Straßenverkehrsbehördliche Anordnung

KFS - B 75 - Wilhelmsburger Reichstraße, Abfahrt Kornweide-Ost

- Zusätzliche Beschilderung -

| Verkehrszeichenplan / Systemskizze | |

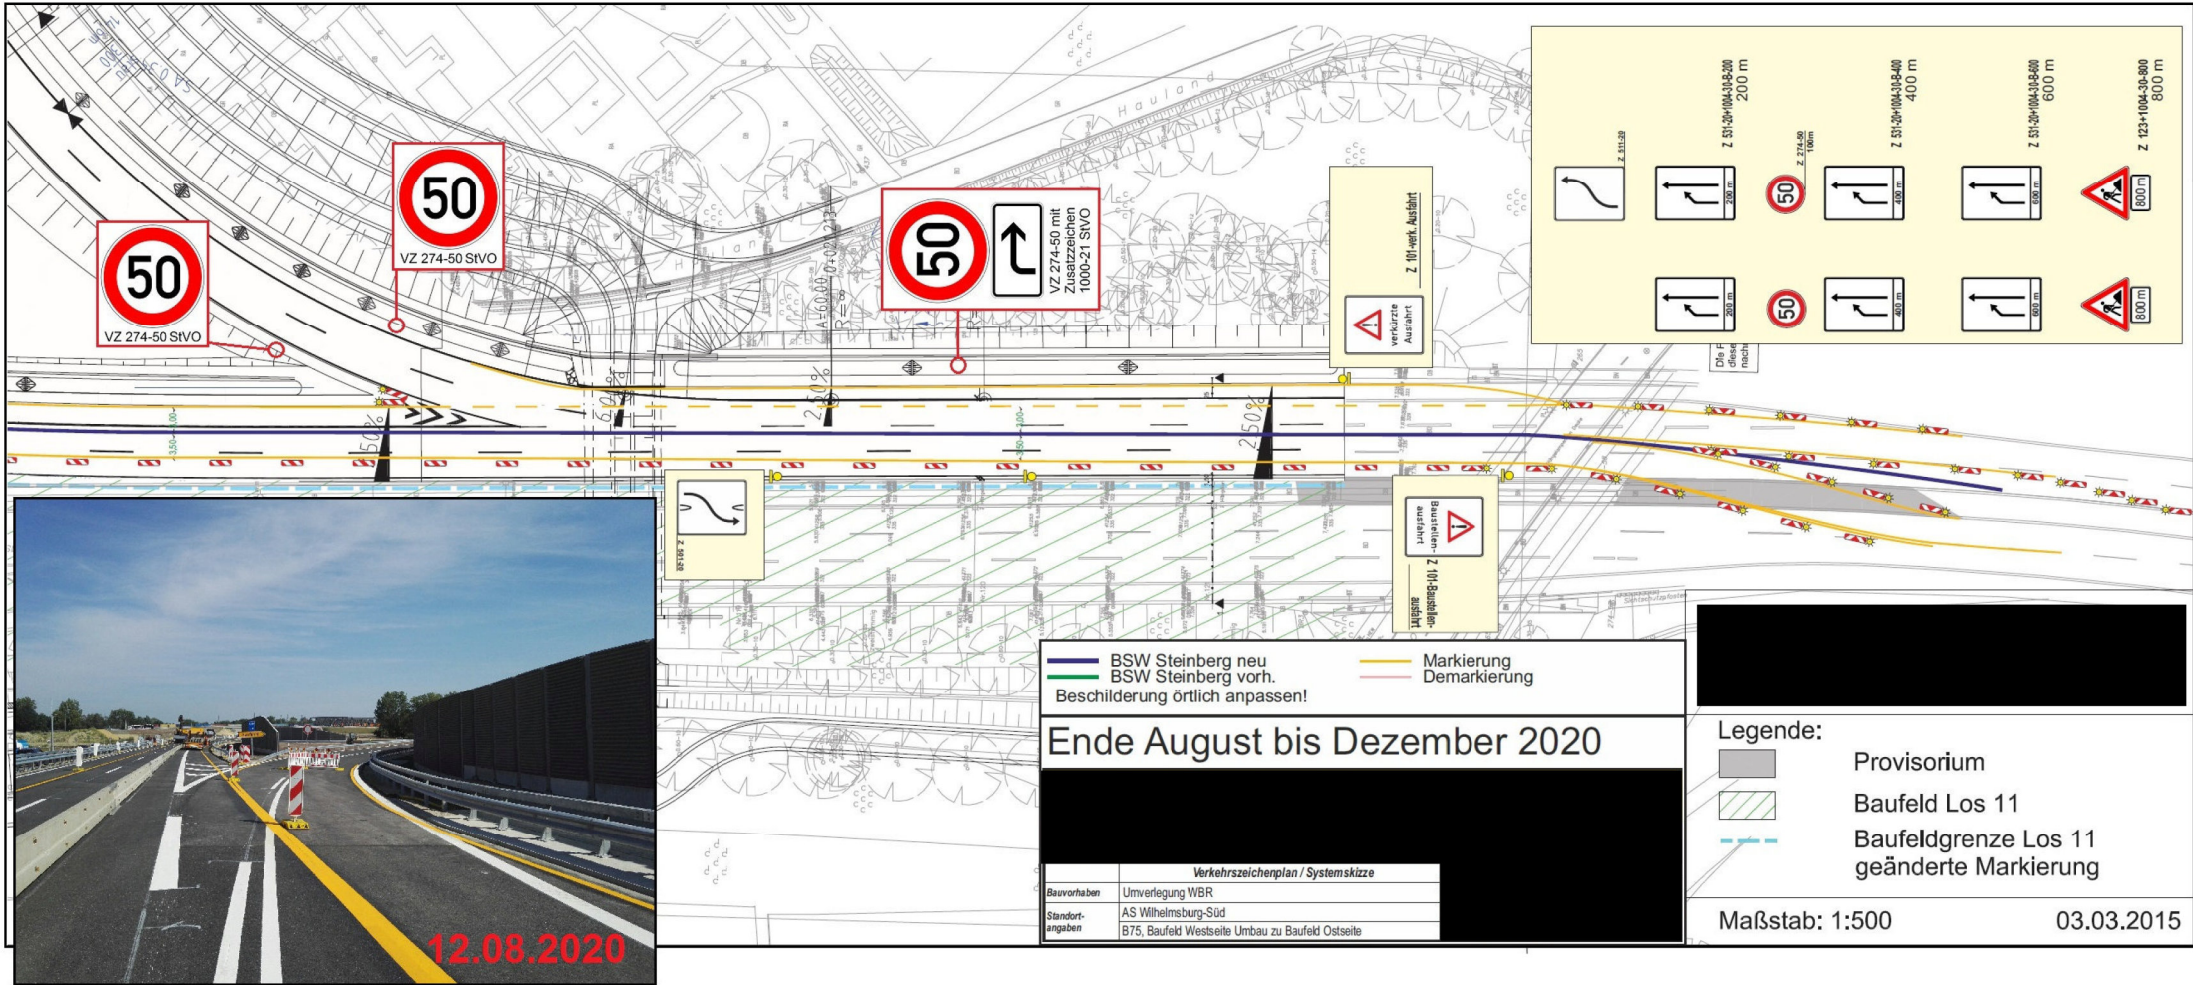
Bezüglich der Ausschilderung der Kraftfahrstraße B 75, Wilhelmsburger Reichstraße, Abfahrt Kornweide-Ost sind wie in der Anlage aufgezeigt drei Verkehrszeichen (VZ 274-50 StVO) plus ein Zusatzschild 1000-21 StVO zu ergänzen.

Da aufgrund der rechtseitigen Lärmschutzwand der weitere Verlauf der in eine Rechtskurve übergehenden Abfahrt relativ spät einzusehen ist, ist die zusätzliche Beschilderung aus Sicherheitsgründen erforderlich.

VD 51 erteilt hiermit die straßenverkehrsbehördliche Anordnung gem. § 45 (3) StVO für diese Maßnahme.
